水庫集水區保育治理工程生態檢核表 規劃設計階段附表
 附表 D-02 生態專業人員現場勘查紀錄表

勘查日期	民國 111 年 9 月 27 日	填表日期	民國 111 年 9 月 30 日
紀錄人員	李珮慈	勘查地點	#1~5 工區、 土方及施工材料堆置區
人員	單位/職稱	參與勘查事項	
李宗德	台南荒野	生態及工法相關建議	
周駿宏	南水局曾管中心/工程員	說明工程設計、保育措施討論	
李珮慈	漢林生態顧問有限公司/調查專員	生態評估及棲地環境紀錄	
現場勘查意見提出人員(單位/職稱): 李宗德(台南荒野) 李珮慈(漢林生態顧問有限公司/調查專員)		處理情形回覆 回覆人員(單位/職稱): 周駿宏 (南水局曾管中心/副工程司)

圖 1、#1 工區災害照片

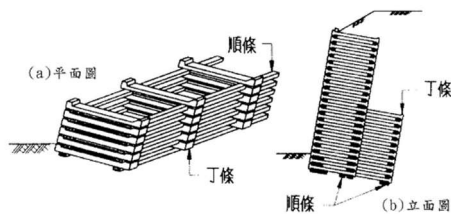
1. #1 工區原規劃設計為損害擋土牆重建為混凝土擋土牆。建議擋土牆採取能維持通透性之類型，如格框擋土牆(圖 2)、團粒噴植等，避免純混凝土形式，以利完工後植生回復使邊坡穩固。

1. 依現場擋土牆破壞情況研判，現場有邊坡滑動之情形，考量邊坡穩定性及工法可靠性，又本次擋土牆修復長度僅 45 公尺，且邊坡已採用格框掛網木本噴植工法復育自然生態，本次修復暫不採用格框擋土牆工法，後續庫區範圍如有崩塌（非滑動）之情形，將研擬採用格框擋土牆工法或其他通透性較高之生態工法（如加勁擋土牆）。
